| <b>Title-Sujet</b><br>Construction d'un pont au ruisseau Logan – Parc national Pacific Rim  |                                  |   |
| <b>Solicitation No. - No. de l'invitation</b><br>5P420-17-5450/A  |                                  | <b>Date:</b><br>26 janvier 2018                   |

### Modification 03

Projet: Construction d'un pont au ruisseau Logan — Parc national Pacific Rim

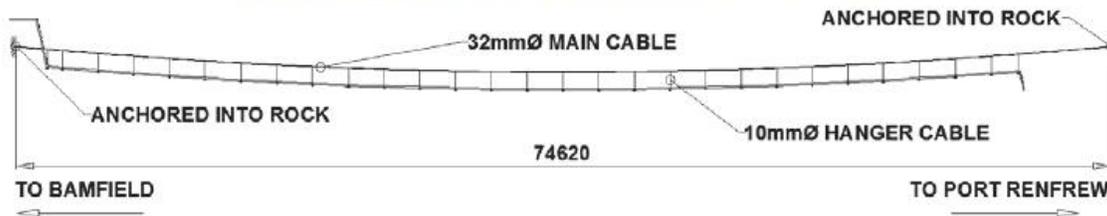
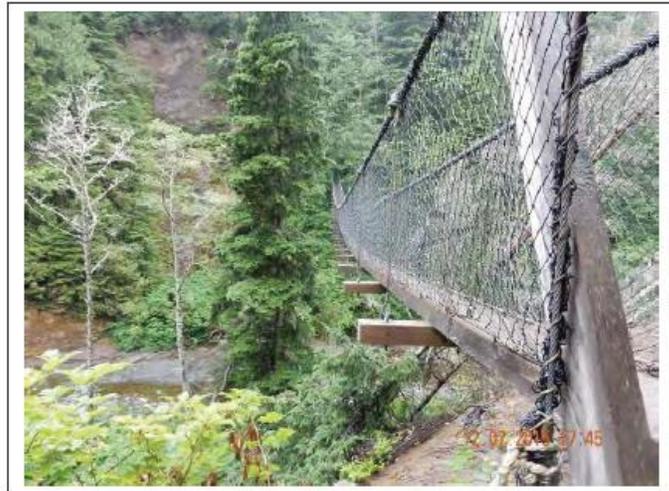
**Q14** Sur le dessin S302 – Plan d'implantation, une note indique « Aménager un nouveau sentier d'accès vers le nouveau pont, dont l'emplacement exact sera confirmé sur place par le représentant du Ministère ». Veuillez préciser si le nouveau sentier sera inclus dans la portée des travaux.

**R14** Oui. L'entrepreneur devra aménager un nouveau sentier d'accès qui reliera le sentier actuel aux deux extrémités du nouveau pont.

ELEVATION

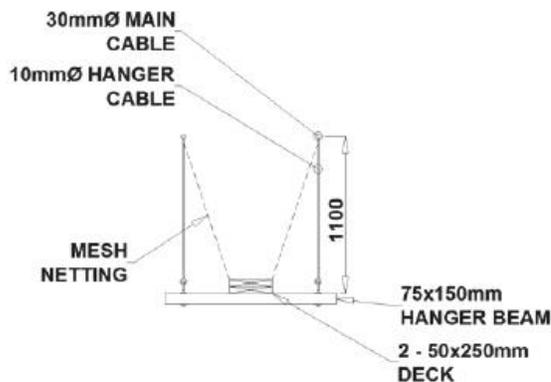
**Q16** Peut-on obtenir les dessins d'après-exécution du pont actuel? Si ces dessins ne sont pas disponibles, peut-on obtenir les détails des matériaux utilisés?

**R16** Aucun dessin d'après-exécution n'est disponible. Veuillez consulter l'information qui suit pour les détails de la construction du pont actuel.

1. Timber suspension main span with 32.0 mm diameter main steel cable
2. Ladder approaches at each end of main span
3. Timber plank decking
4. Rope mesh railing
5. Clearance to water level 20 m
